ESTUDO DE INCIDÊNCIAS AMBIENTAIS DA  
CENTRAL SOLAR FOTOVOLTAICA DE VALPAÇOS

**Elementos Adicionais**

SimpleWatt, Lda.

Na sequência do processo de Avaliação de Incidências Ambientais da Central Fotovoltaica de Valpaços, apresentam-se as respostas ao pedido de elementos adicionais de acordo com o Documento recebido da CCDR Norte (Ref<sup>o</sup> OF\_DAA\_AXC\_16028/2018).

Estudo de Incidências Ambientais da Central Solar Fotovoltaica de Valpaços  
**Elementos Adicionais**  
 Figura 5 - Implantação do Projeto sobre Planta da Reserva Ecológica Nacional

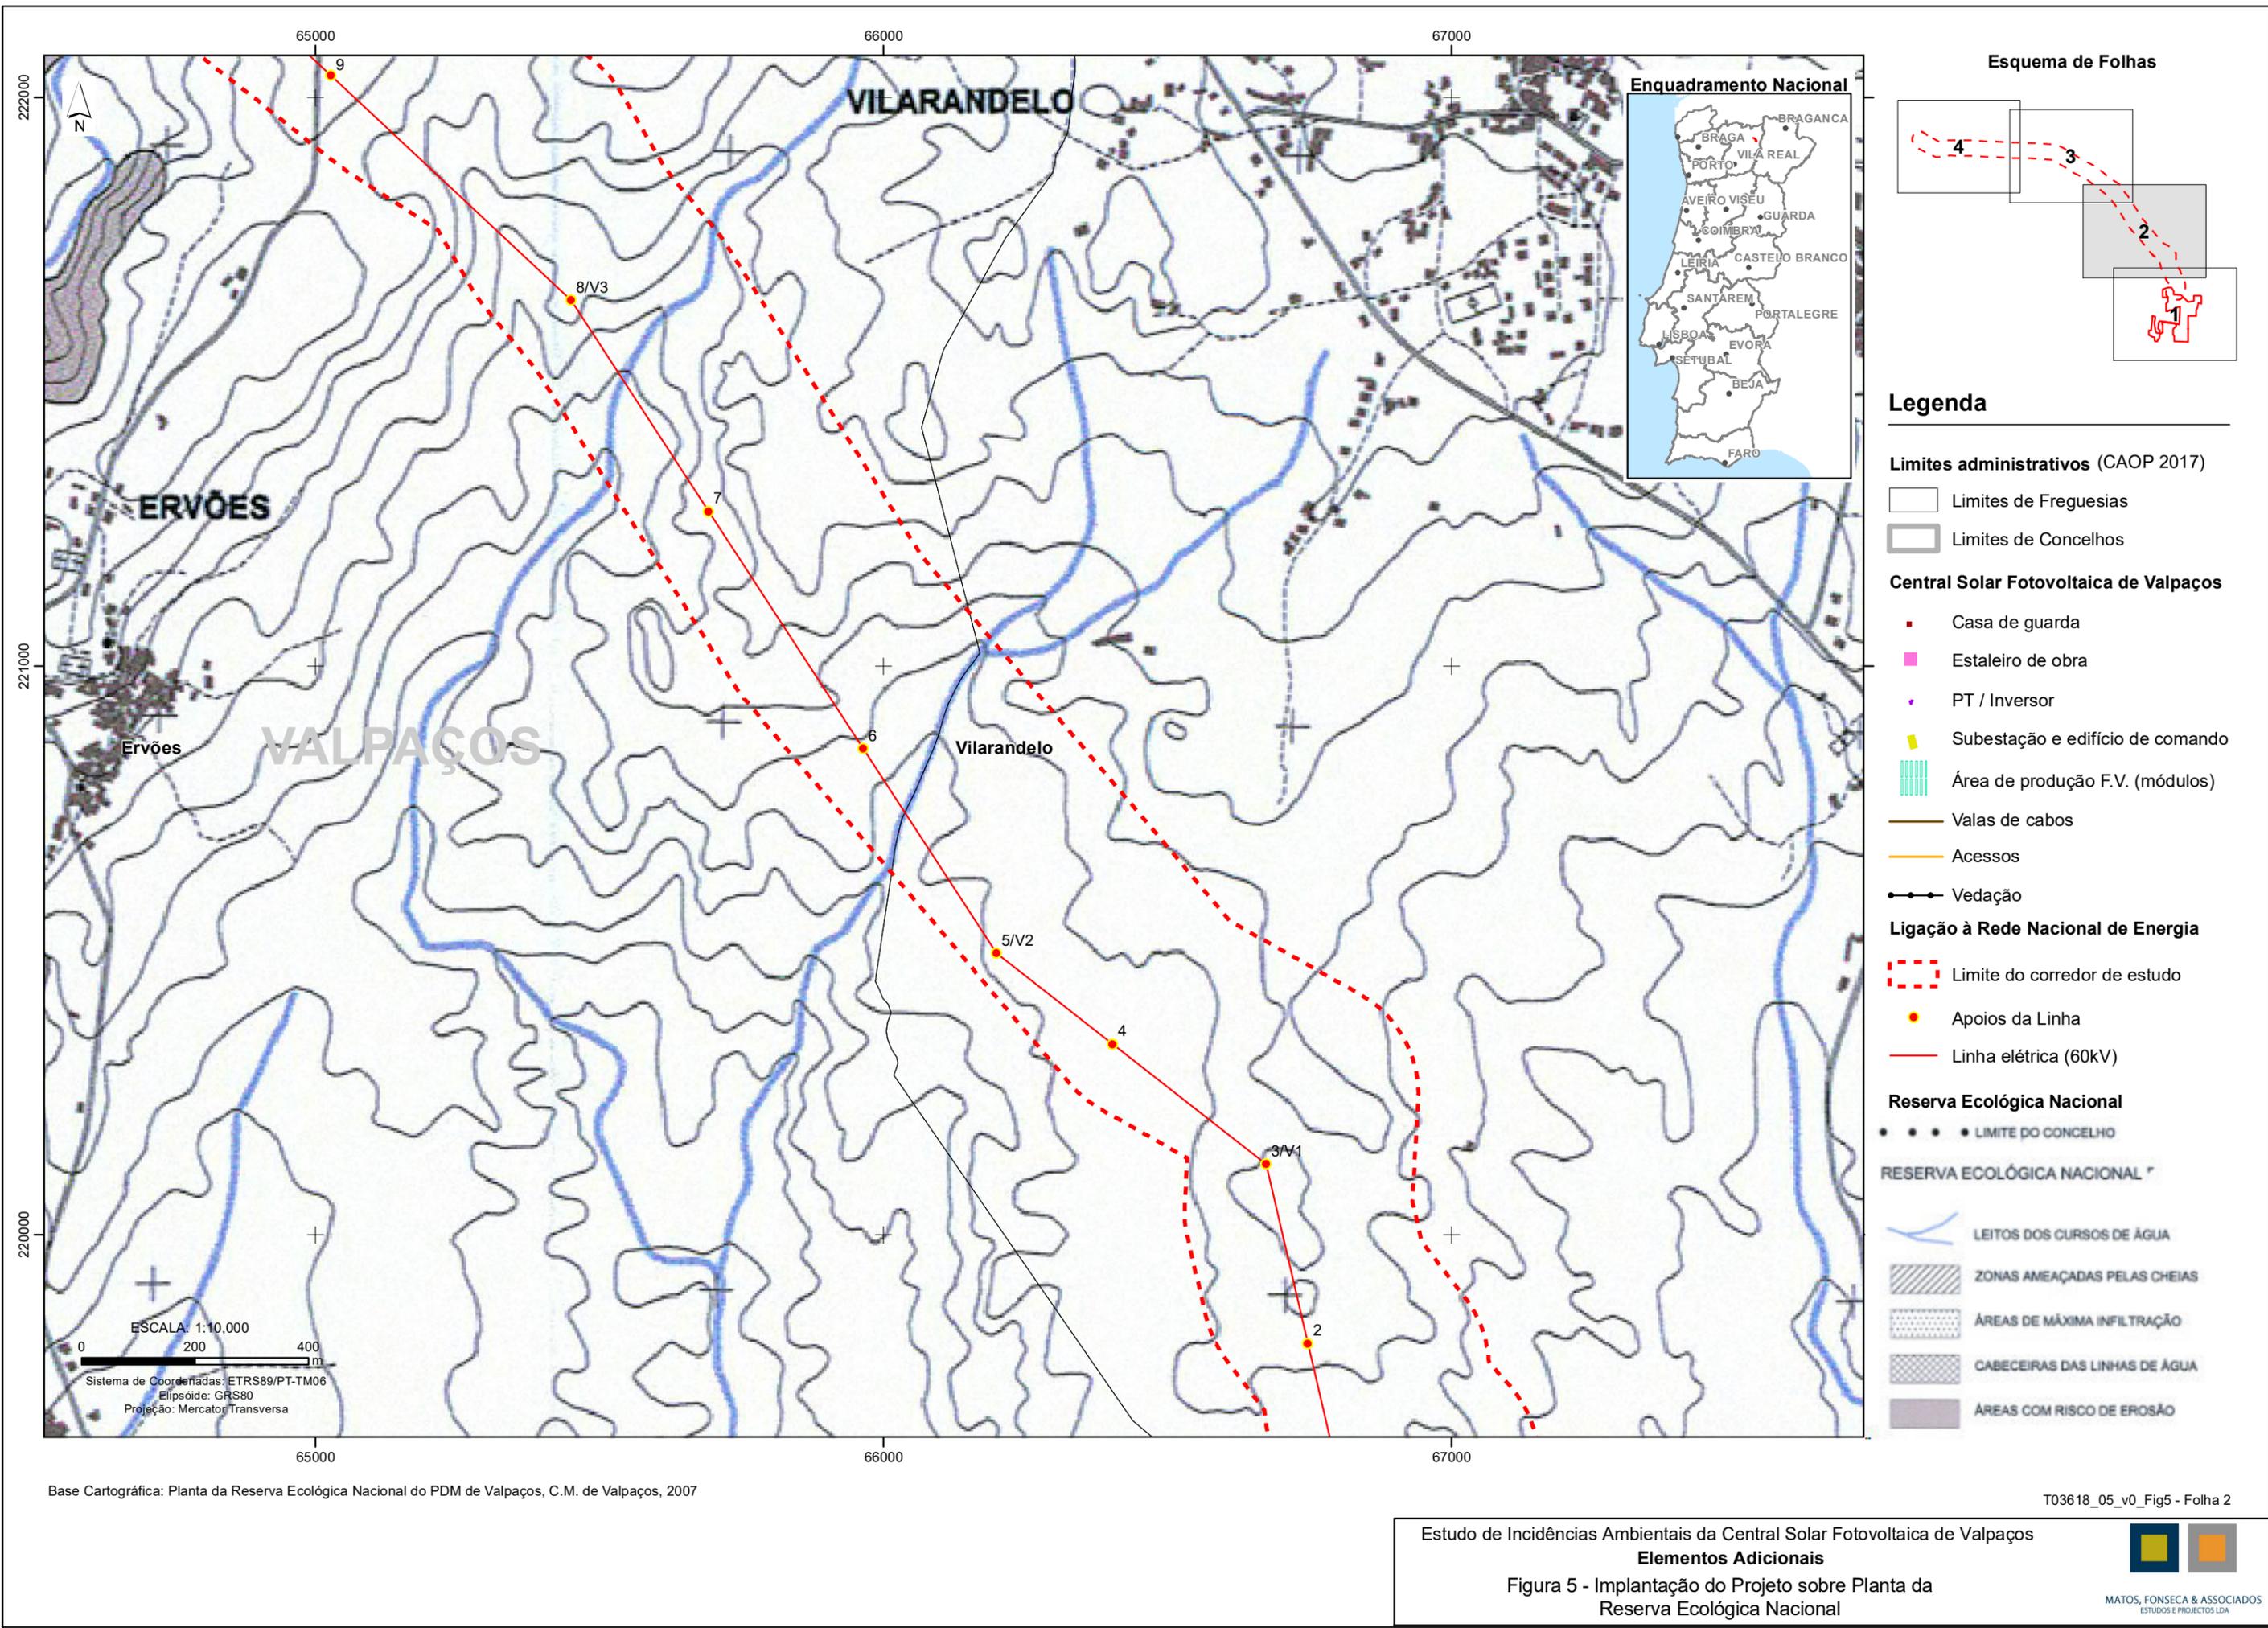
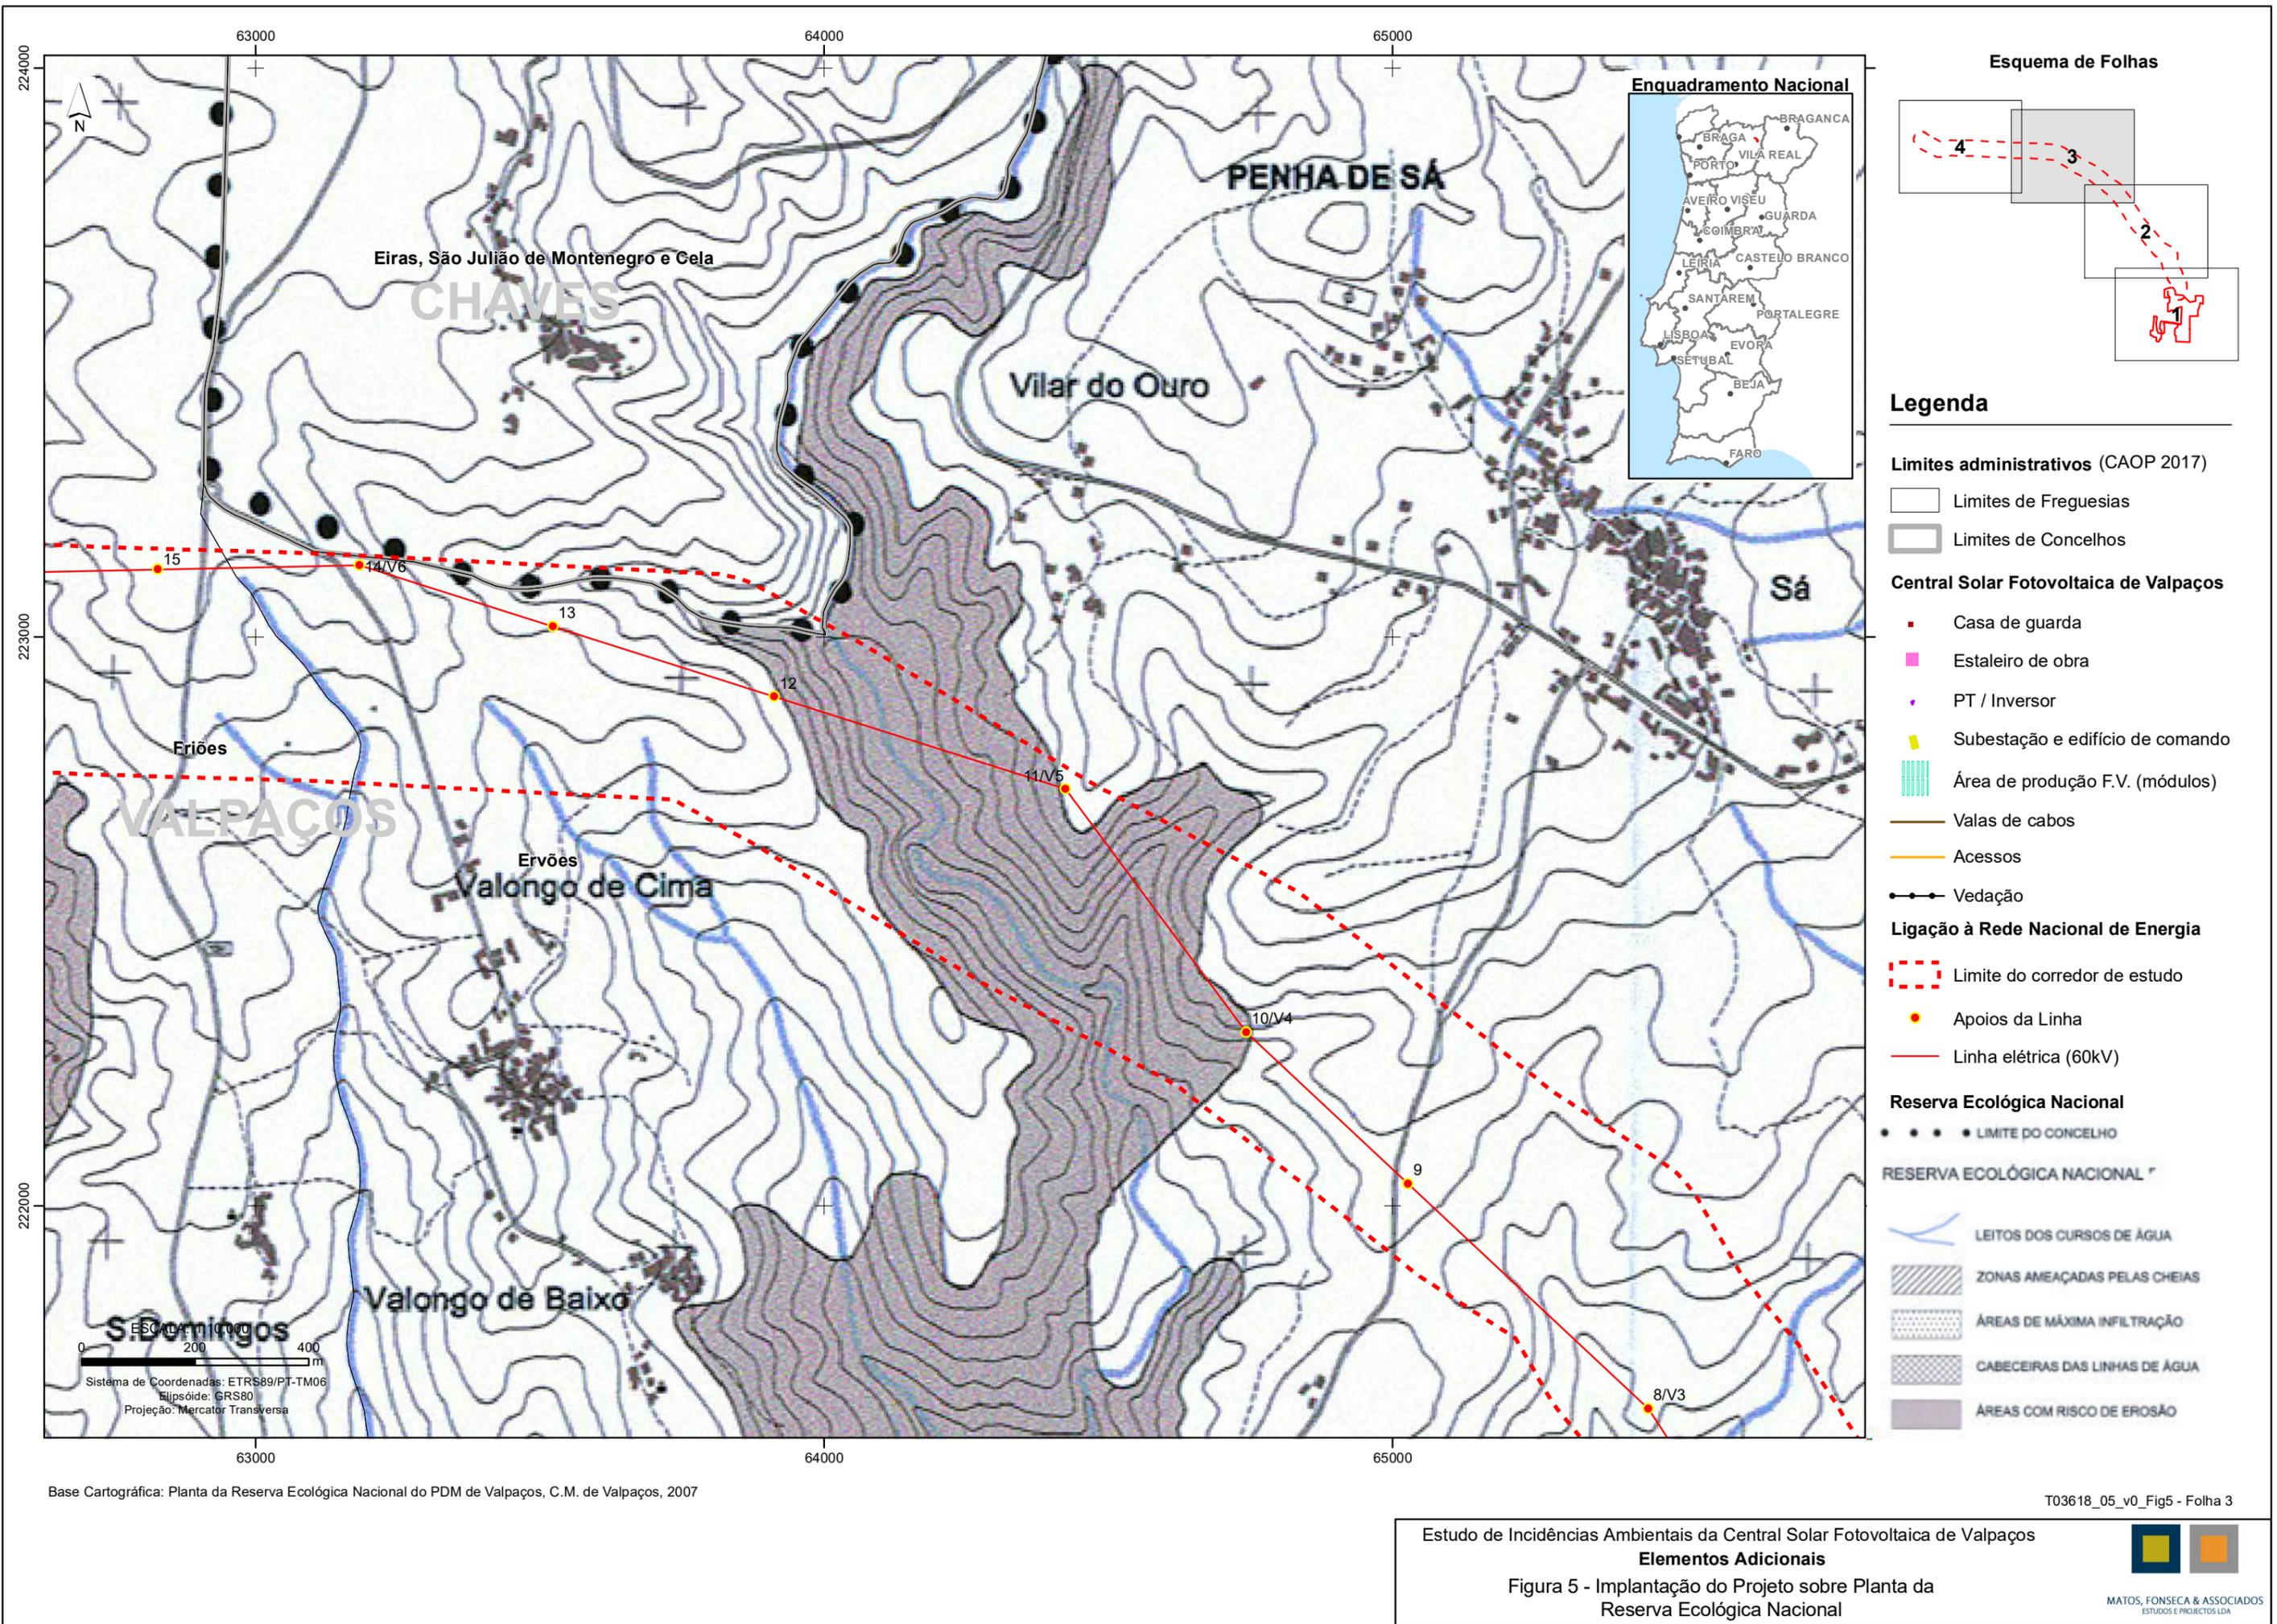
**Peças gráficas contendo a implantação do projeto, infraestruturas e projetos complementares (Linha e acessos) sobre as Cartas de Ordenamento, Condicionantes e Reserva Ecológica Nacional, à escala adequada, mínimo 1:10.000**

Na Figura 5 (Anexo 4) apresenta-se a implantação do Projeto, contemplando todas as infraestruturas, sobre extrato da Carta de Reserva Ecológica Nacional do Município de Valpaços.
